柏崎刈羽原子力発電所 5 号機
原子炉格納容器スタビライザの
耐震強化工事と耐震安全性評価について

平成 22 年 7 月 23 日
東京電力株式会社

1. これまでの審議の経緯

2. ご質問に対する回答について

図①-2 評価モデル

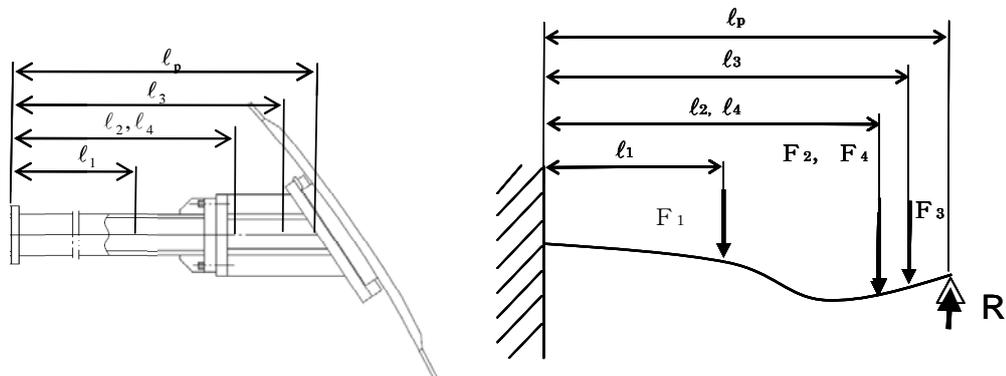
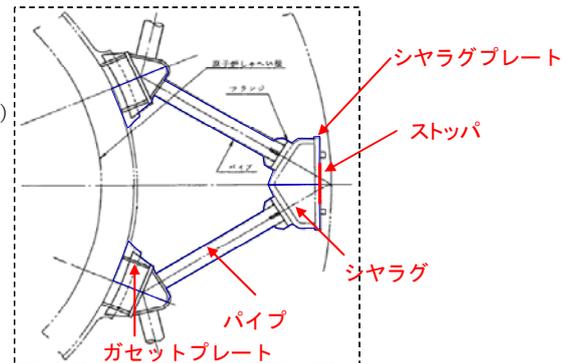
① ストップ部について、曲げを考慮した評価を示すこと。

PCV スタビライザに鉛直方向の地震荷重が作用すると、ストッパがシヤラグに接触することにより、ストッパはシヤラグから上向きの反力を受ける。PCV スタビライザは一端を原子炉遮へい壁に固定されており、他端はストッパによりシヤラグに接触することから、ここでは、PCV スタビライザ（1本）を「一端固定、一端支持のはり」とみなして（図①-2）、地震時にストッパに加わる反力（ R ）は以下の式で求められる。

$$R = 2 \times (R_1 + R_2 + R_3 + R_4) \times (1 + C_V) \quad (\text{PCV スタビライザ 2 本分})$$

$$= 1.99 \times 10^5 \text{ [N]}$$

図③-1 フランジ部評価部位

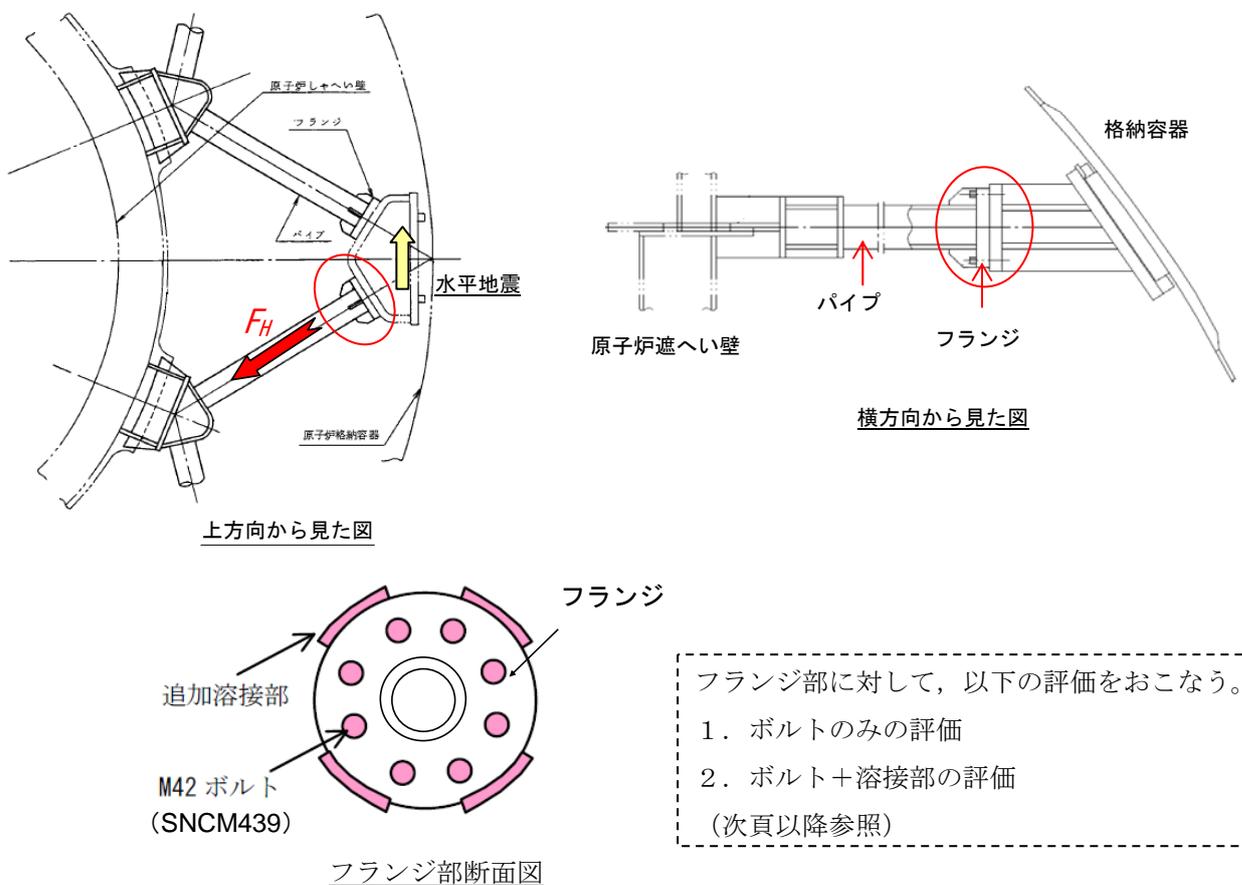
③ フランジ部の評価に対して、ボルトと溶接部で荷重を負担する考え方は妥当なのか。

一方、PCV スタビライザパイプより、ボルトに引張荷重が作用し、フランジを介して溶接部へと荷重が伝わるが、フランジにはリブが均等に取り付いており、均等に荷重が伝達する。またフランジは厚さ (95mm) が十分あり、剛性が十分高い (図③-1)。

そのため、すべてのボルトが締め付けられていること及びフランジの剛性が十分に高いことから、フランジを介した溶接部への荷重の伝達は十分に期待でき、ボルトおよび溶接部でスタビライザに生じる荷重を負担させることは妥当と考えられる。

図④-1 フランジ部の概要図

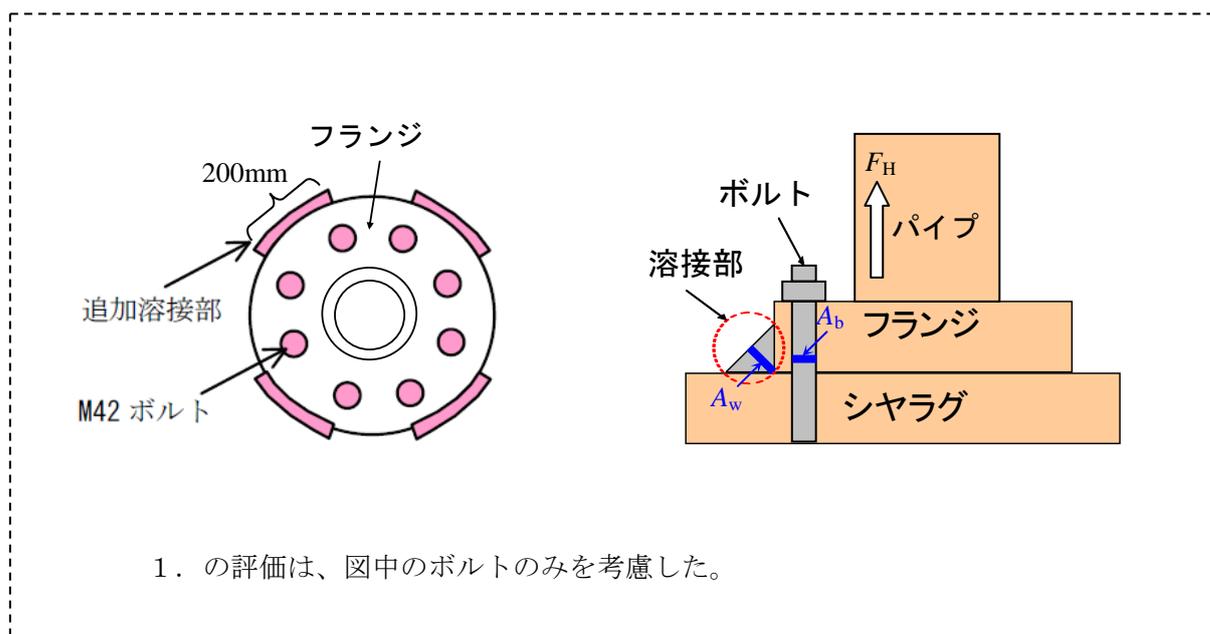
④ フランジ部の評価に対して、ボルトと溶接部の面積を等価に足し合わせた評価でよいのか。

以上より、 $F_H (=5.48 \times 10^6) < F_b (=5.96 \times 10^6)$ となり、スタビライザに生じる荷重はボルトで負担できる荷重以下であることから、基準地震動 S_s に対する耐震安全性が確認された。

図⑤-1 ストッパ概要図

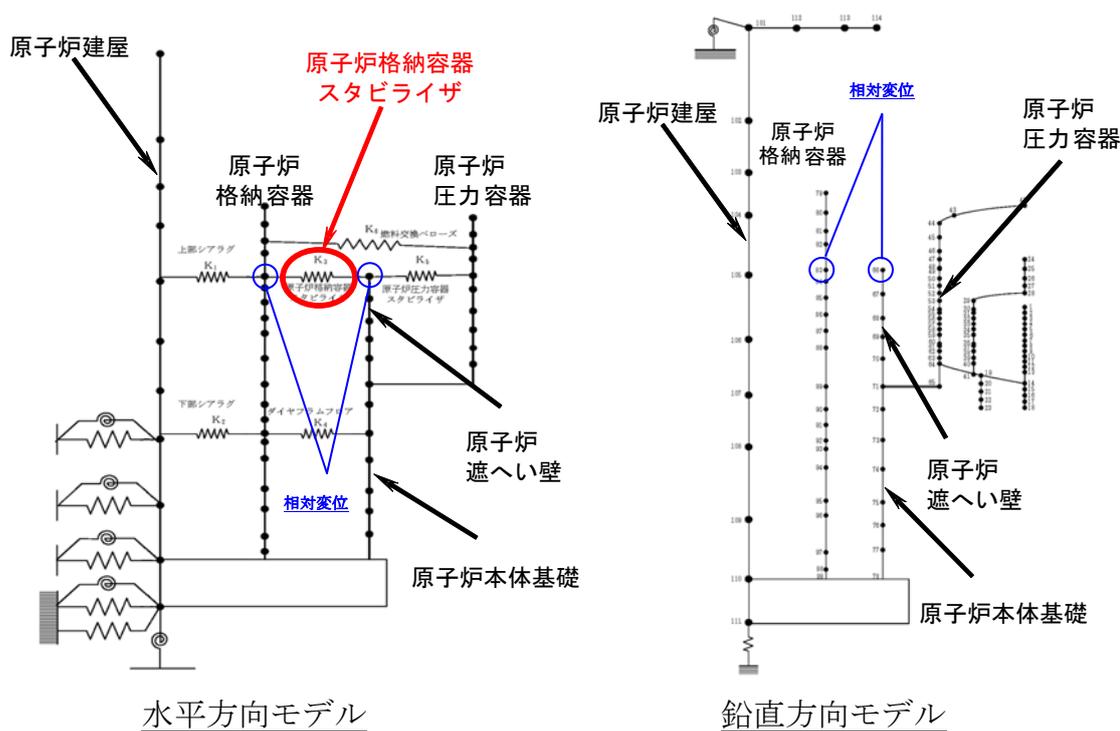
⑤ PCV スタビライザに鉛直方向のストッパを取り付けたことから、水平方向だけではなく、鉛直方向の大型機器連成解析モデルにおいてもバネで接続すべきではないのか。

ストッパ (図⑤-1) は、PCV スタビライザの自重及び鉛直地震荷重による下方向へのたわみを支持するものであり、また、

- ・ 上下方向は単純支持で、ストッパとマイルシヤラグが接触するだけであり、固定していない。
- ・ スタビライザ接続位置の原子炉遮へい壁と原子炉格納容器の相対変位は水平方向の相対変位 (約 5.9mm) が支配的で、鉛直方向の相対変位 (約 0.3mm) は小さい。
- ・ PCV スタビライザの鉛直方向の剛性と等価なバネ定数を算出した場合、約 9.2×10^4 kN/m となり (参考参照)、PCV スタビライザ支持点における原子炉格納容器及び原子炉遮へい壁の鉛直方向のバネ定数 (9.386×10^7 kN/m ~ 2.590×10^8 kN/m) (鉛直方向のモデルは軸剛性を有するバネにより結合) に比べて十分に小さい。

以上のことから、PCV スタビライザの鉛直方向の振動が全体系の振動に与える影響は小さいと考えられるため、大型機器連成解析モデルとしては、現行通りのモデル (図⑤-2) で良いと判断している。

図⑥-1 フランジ部評価部位

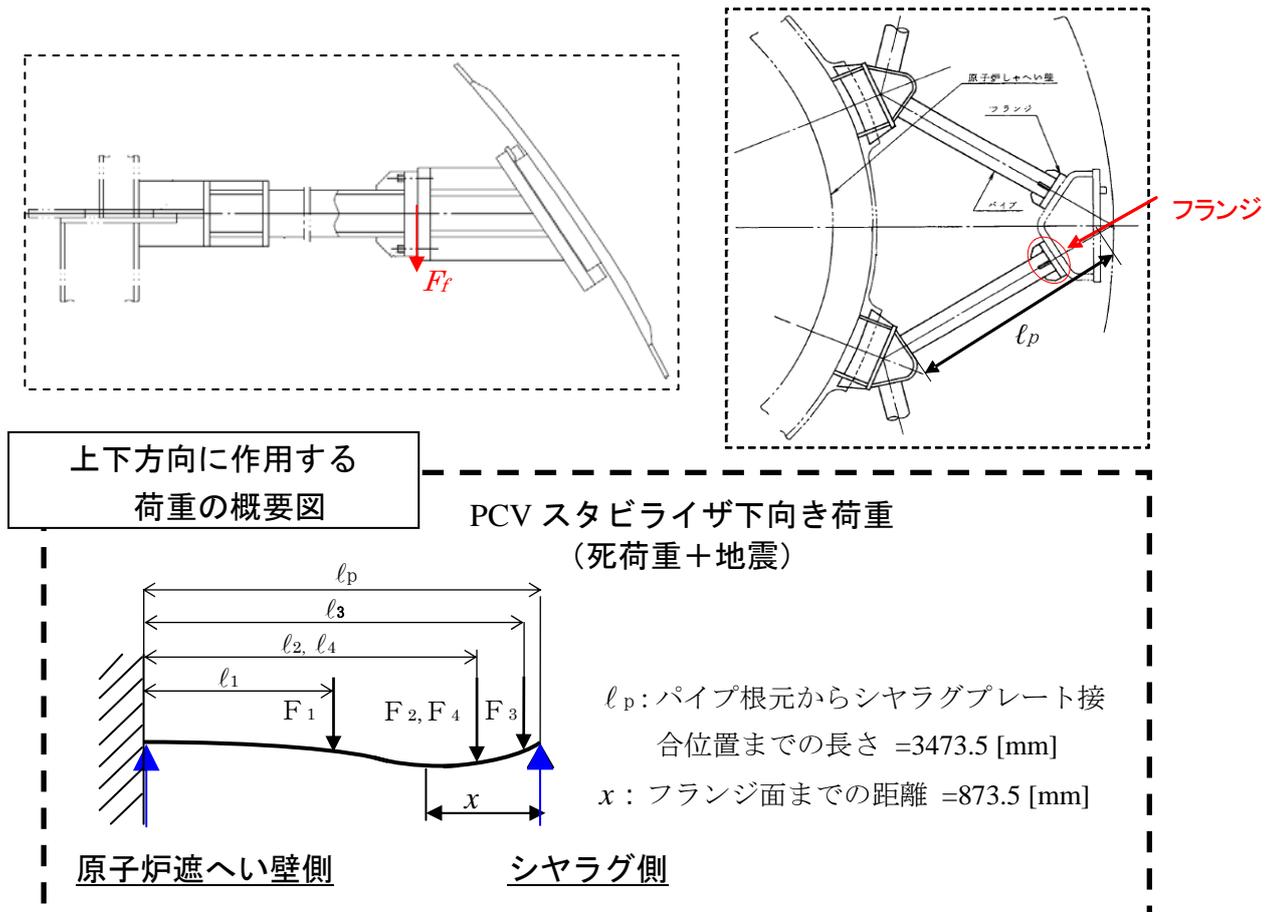
⑥ フランジ部について、引張・圧縮、せん断、曲げの組合せ応力の評価を示すこと。

よって、初期締付力によってフランジ面に生じる摩擦力 F_μ (=973 [kN]) は、フランジ面に生じるせん断力 F_f (=2.32 [kN]) より大きいので、ボルトにはせん断力は生じない。

図⑦-1 ストップ部概要図

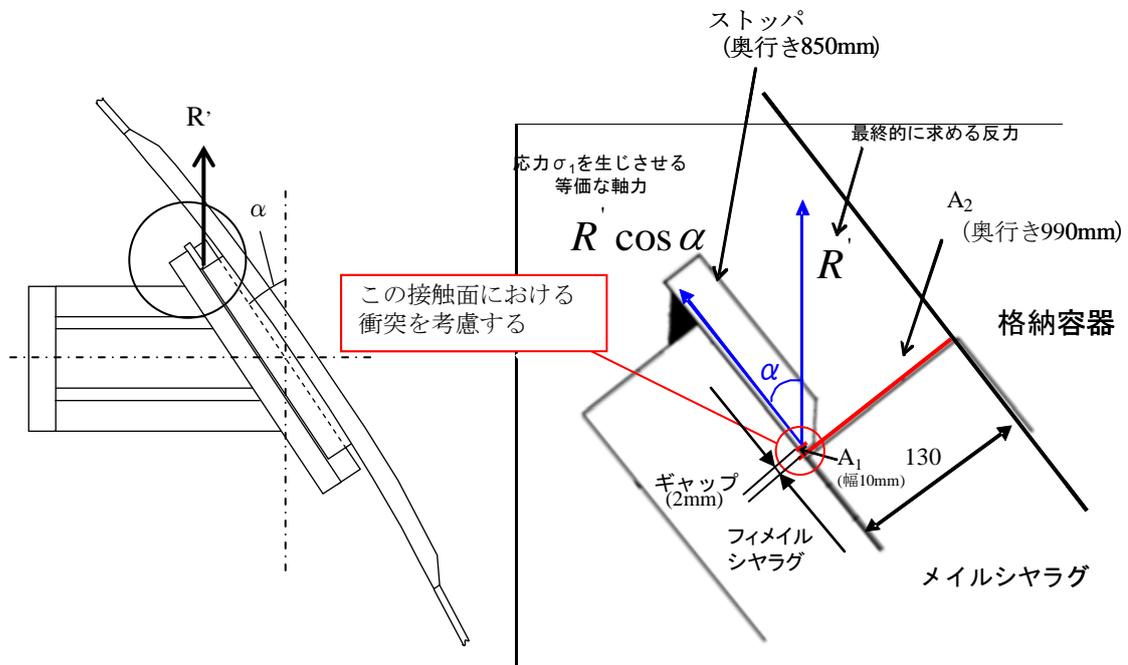
⑦ ストップの上下方向の衝突による影響を示すこと。

ストップとシヤラグの間にはギャップ (2mm) がある (図⑦-1)。PCV スタビライザは、長さ約 3.5m のトラス構造物であって、2mm 程度のギャップは無視し得るものと考えられるが、鉛直地震によりストップがシヤラグに衝突することによる影響を検討する。

一方、静解析による反力 R は 1.99×10^5 [N] であるので、衝撃による影響は、従来の評価に包絡される。

図⑧-1 PCV スタビライザ写真
(新潟県中越沖地震後 (耐震強化工事前) の状態)

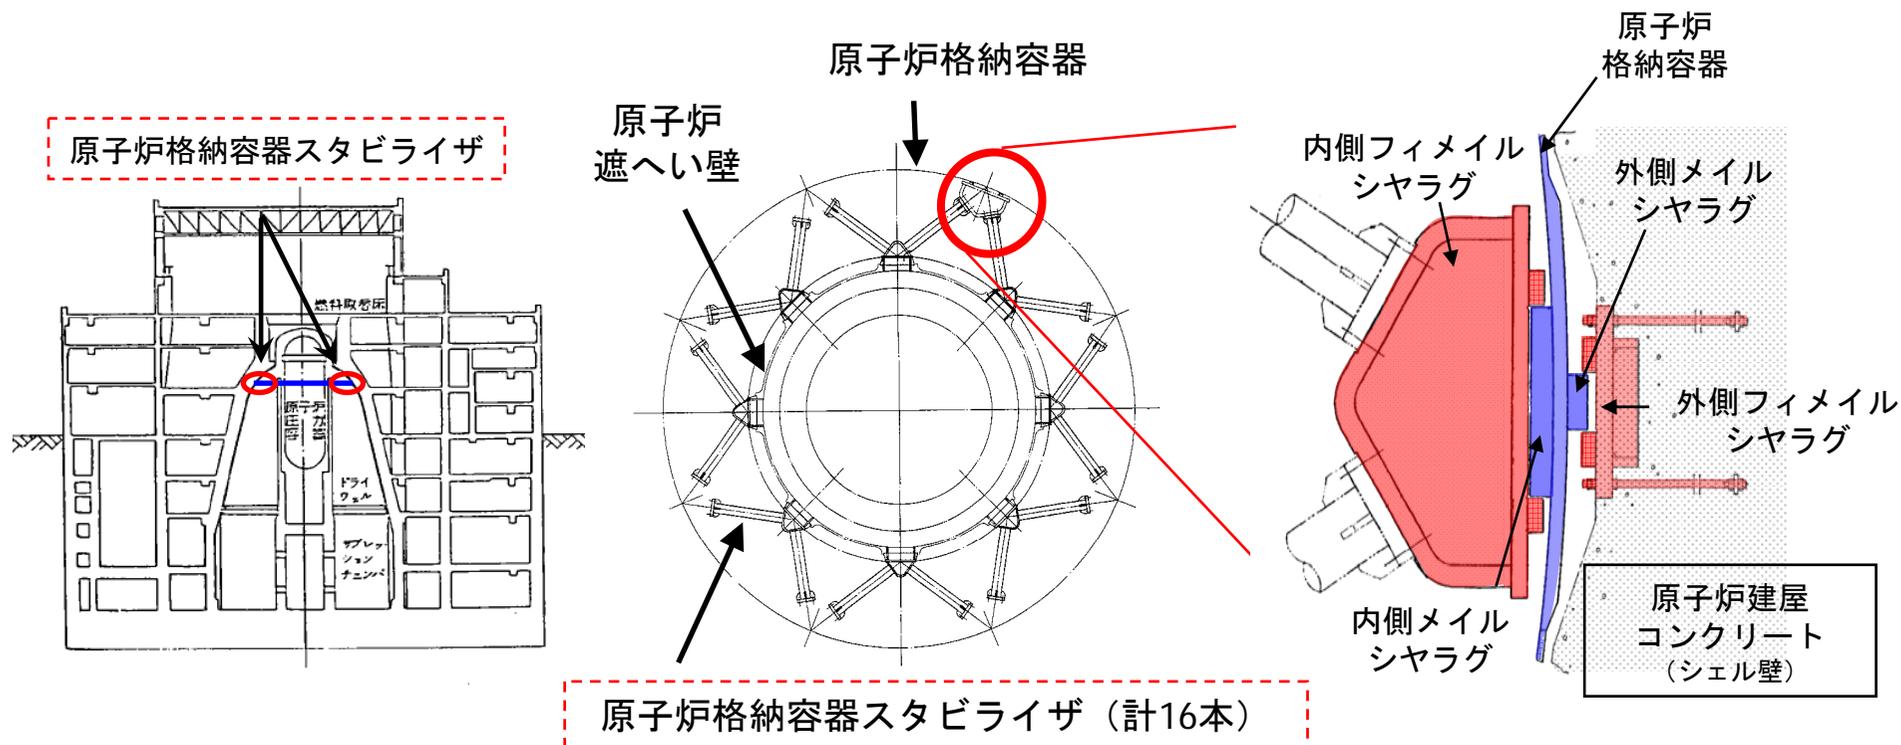
⑧ フランジ部のボルトについて、十分に締め付けられていることを示すこと。

なお、ボルトの緩みについては、中越沖地震後の設備点検においてボルト周辺の塗装の剥離等の異常が無いことから、ボルトの緩みが無いと判断している (図⑧-1)。

中越沖地震によって PCV スタビライザに外力が作用したが、設備点検（外観目視点検）では、ボルト周辺の塗装の剥離が無いこと、有意な変形が無いこと等により健全性を確認していること及び当該部にはガスケットが使用されていないため、緩みが無いと判断している。
